NO. LAPORAN: CKE.LFS.08.2015.

UNIT KUALITI DAN TUGAS KHAS
BAHAGIAN PERUNDING REKABENTUK
CAWANGAN KEJURUTERAAN ELEKTRIK
IBU PEJABAT JKR MALAYSIA

**PEMASANGAN ELEKTRIK UNTUK TAWARAN
SEMULA PEMBINAAN DATARAN PAHLAWAN
NEGARA DI PRESINT 1, PUTRAJAYA.**

29HB. JULAI, 2015.

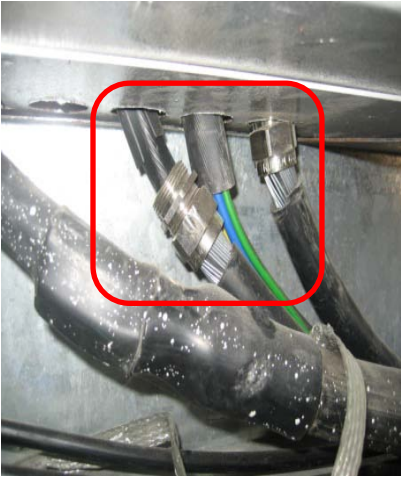
Bil.	Gambar	Lokasi / Penemuan / Ulasan	Tahap Kerosakan / Isu / Cadangan Penambahbaikan																		
1.	 MEB untuk MSB  MEB untuk Genset Sistem Pengebumihan dan Pemasangan Main Earthing Bar (MEB) untuk MSB dan Janakuasa tidak memenuhi kehendak Lukisan Pembinaan dan Spesifikasi JKR : 1. Tiada label bagi setiap earthing yang bersambung dengan MEB. 2. Tiada current test probe dan potential test probe.	Lokasi: Bilik MSB dan Bilik Janakuasa. Penemuan: Sistem Pengebumihan dan Pemasangan Main Earthing Bar (MEB) untuk MSB dan Janakuasa tidak memenuhi kehendak Lukisan Pembinaan dan Spesifikasi JKR : 1. Tiada label bagi setiap protective conductor yang bersambung dengan MEB. 2. Tiada current test probe dan potential test probe. Ulasan: Spesifikasi JKR L-S1 (Mei 2011), Section 14.11. A Permanent label marked 'Main Earthing Bar - Safety Electrical Connections - Do Not Remove' shall be installed near to the main earthing bar. Spesifikasi JKR L-S1 (Mei 2011), Section 14.12. Two sets of earthing conductors of copper tape dimension as in Table 14A shall be provided to connect the main earthing bar to two different earth electrodes. The earthing conductors shall be buried in the ground at a depth of not less than 600mm below finished ground level.

Spesifikasi JKR L-S1 (Mei 2011), Section 14.13. <i>Protective conductors between switchboard and main earthing bar shall be linked by copper tape of same cross sectional area as the main earthing bar.</i> Spesifikasi JKR L-S1 (Mei 2011), Section 14.16. <i>Where the location of the installation is such that it is not possible in practice to provide the two auxiliary earth electrodes for the test, two test earth electrodes namely potential test probe and current test probe shall be installed. The test earth electrodes shall be one length of 1500mm in depth. The current test probe shall be placed 30m from the first earth electrodes with potential test probe midway between. Test leads of 2.5 sq. mm PVC insulated cable connecting test earth electrodes shall be terminated independently on the porcelain insulators next to the main earthing terminals or bar</i>	
--	--	---	--

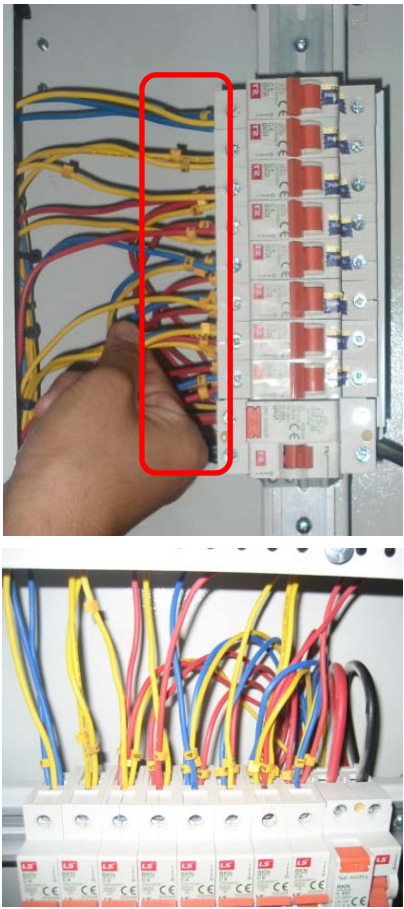
Bil.	Gambar	Lokasi / Penemuan / Ulasan	Tahap Kerosakan / Isu / Cadangan Penambahbaikan
3.	 Tamatan <i>cable gland</i> tidak sempurna.	Lokasi: Bilik Suis (Boulevard dan Monumen) Penemuan: Tamatan <i>cable gland</i> tidak sempurna. Ulasan: Spesifikasi JKR L-S1 (Mei 2011), Section 14.8 <i>Cable glands shall be installed for termination of armoured cables. It shall be mechanical type complying with BS EN 50262. Each cable gland shall be installed with back nuts (lock nuts) for plain hole fixing.</i>	Tahap Kerosakan: 2 Isu: Pembinaan Cadangan Penambahbaikan: Semua bahan, kelengkapan dan kaedah pemasangan sistem elektrik mestilah memenuhi kehendak Spesifikasi JKR. Rujukan: Spesifikasi JKR L-S1 (Mei 2011), Section 14.8 Pemasangan Yang Baik  <i>cable gland</i> ditamatkan dengan sempurna.

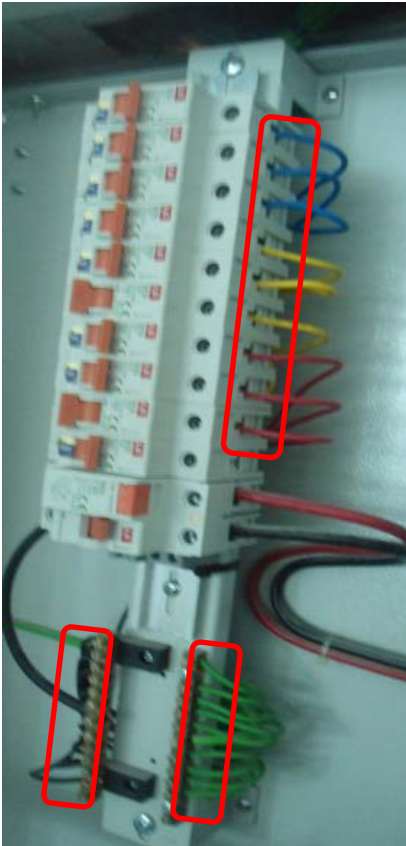
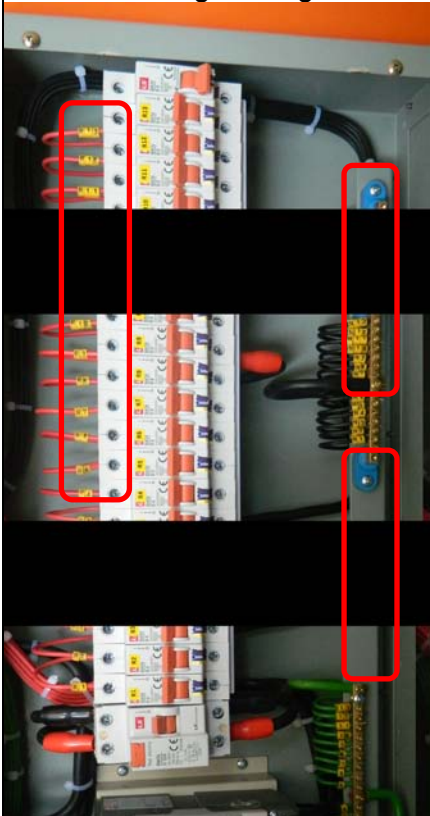
Bil.	Gambar	Lokasi / Penemuan / Ulasan	Tahap Kerosakan / Isu / Cadangan Penambahbaikan
5.	 Tidak membina <i>kerb</i> di sekeliling tangki minyak janakuasa	Lokasi: Bilik Janakuasa. Penemuan: Tidak membina <i>kerb</i> di sekeliling tangki minyak janakuasa. Ulasan: Peraturan-Peraturan Elektrik 1994, Peraturan 37. Mana-mana bahagian sesuatu pemasangan yang papan suis atau kelengkapan dipasang di dalam mana-mana premis :- a) hendaklah cukup terang, dialih udara dan sentiasa kering; Peraturan-Peraturan Elektrik 1994, Peraturan 110(1). Sesuatu pemasangan hendaklah disenggarakan dalam keadaan baik dan berfungsi dan langkah-langkah awasan hendaklah dipatuhi pada setiap masa untuk mencegah bahaya.	Tahap Kerosakan: 2 Isu: Rekabentuk dan Pembinaan Cadangan Penambahbaikan: Semua bahan, kelengkapan dan kaedah pemasangan sistem elektrik mestilah memenuhi kehendak Peraturan-Peraturan Elektrik 1994. Rujukan : 1. Peraturan - Peraturan Elektrik 1994, Peraturan 37(a) dan 110(1) Pemasangan Yang Baik  <i>Kerb</i> dibina di sekeliling tangki minyak janakuasa.
